# RENESAS TECHNICAL UPDATE

製品分類	MPU & MCU	発行番号	TN-RZ*-A043A/J	Rev.	第1版
題名	SSCG機能に関する注意事項		情報分類	技術情報	
適用製品	下記参照	対象ロット等	関連資料	下記参照	
		全ロット

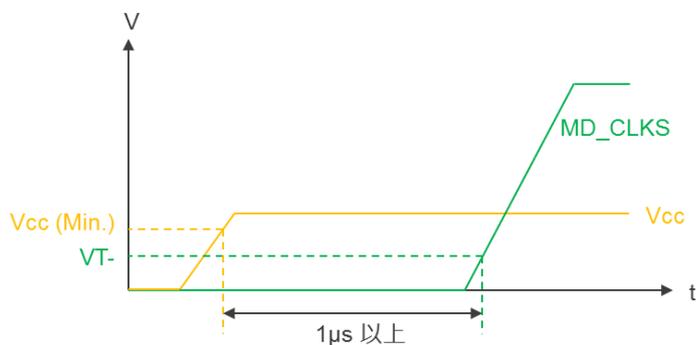
SSCG 機能使用時、クロック周波数変調機能が正常に動作せず、周波数が下限周波数に固定されることがあります。

- Vcc の投入と MD\_CLKS 端子のハイレベルへの変化タイミングに 1μs 以上の時間差を設けていただき、(下図参照)

かつディープスタンバイモードの使用を中止してください。

【4】該非判定フローチャート

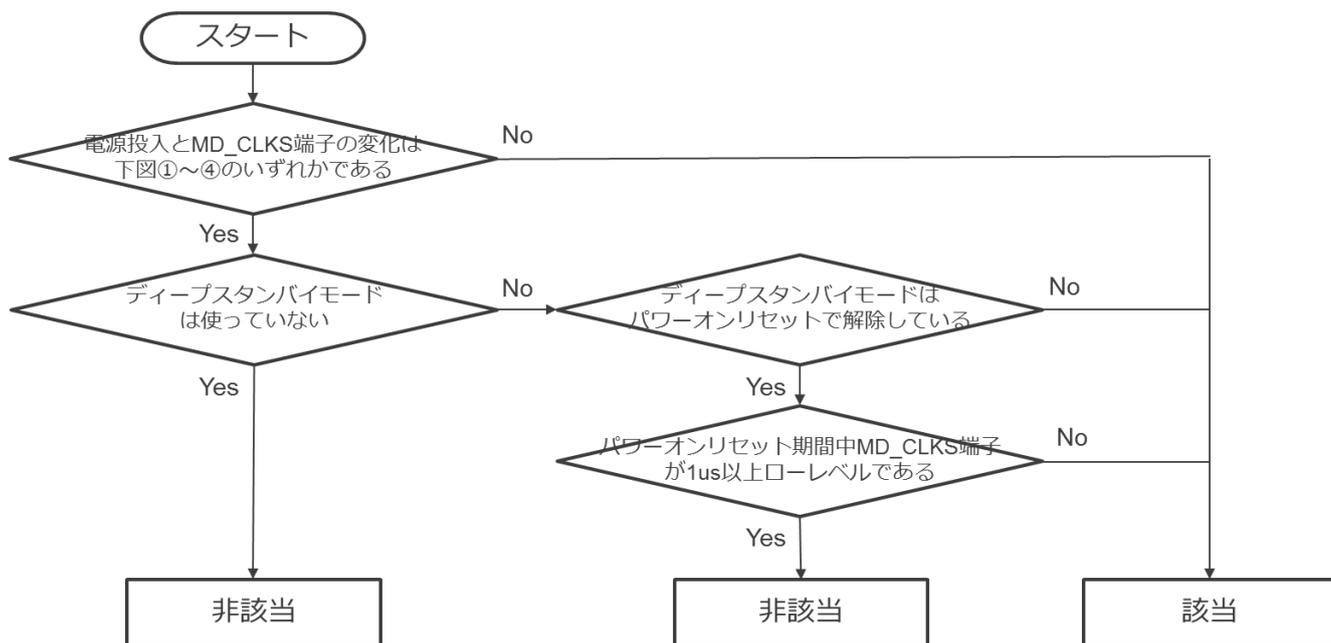
以下のいずれかの条件に当てはまる場合（【4】該非判定フローチャートも参照願います）

- (1) 電源投入時、3.3V系電源が先に投入された後に1.2V系電源が投入され、かつMD\_CLKS端子が3.3V系電源投入とほぼ同じタイミングで(すなわち1.2V系電源投入よりも前に)ハイレベル(SSCG ON)に変化する場合。
- (2) ディープスタンバイモードがパワーオンリセットで解除され、かつ、そのパワーオンリセット期間中MD\_CLKS端子が常にハイレベルである場合
- (3) ディープスタンバイモードがパワーオンリセット以外の解除要因で解除された場合
